Mission régionale d'autorité environnementale
ÎLE-DE-FRANCE

**Avis délibéré
sur le projet d'aménagement du parc zoologique à
Thoiry et Autouillet (78)**

**N° APJIF-2024-063
du 11/09/2024**

Figure 5: Carte des sensibilités paysagères (étude d'impact, partie 3 : État initial p.74)

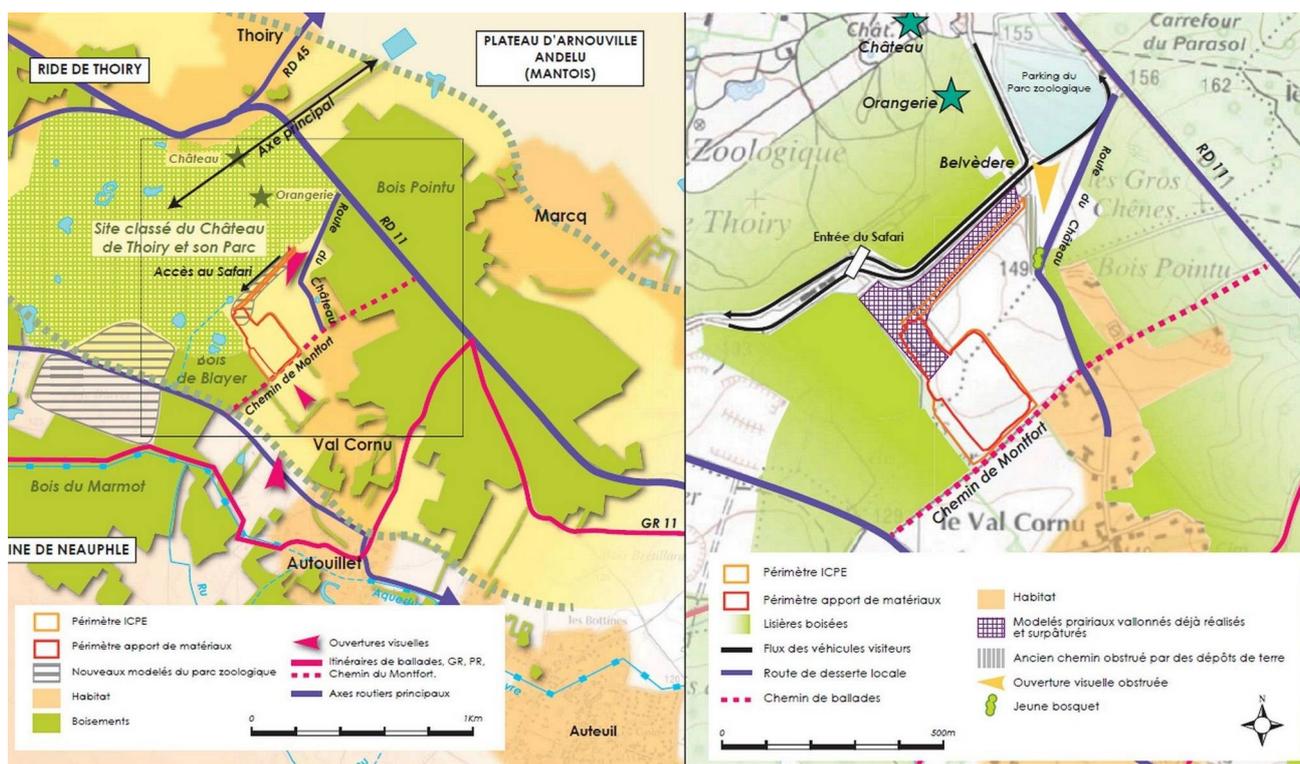
Les principales observations de l'Autorité environnementale relatives à l'enjeu paysager dans son avis de 2021 concernaient le caractère partiel de l'analyse des incidences, qui se concentrait sur les perceptions visuelles du modelé, en omettant les éléments paysagers environnants.

L'Autorité environnementale considère que la mosaïque paysagère liée à l'agriculture, aux boisements situés à proximité et au caractère « enclavé » du site du projet (étude d'impact, partie 3 – état initial, p.76) est mieux mise en évidence dans cette nouvelle version de l'étude d'impact. Elle estime que la nouvelle étude paysagère annexée à celle-ci (datée de juin 2024), qui intègre les évolutions du projet, permet également de mieux rendre compte de ses incidences potentielles, comme elle l'avait recommandé dans son avis de 2021 :
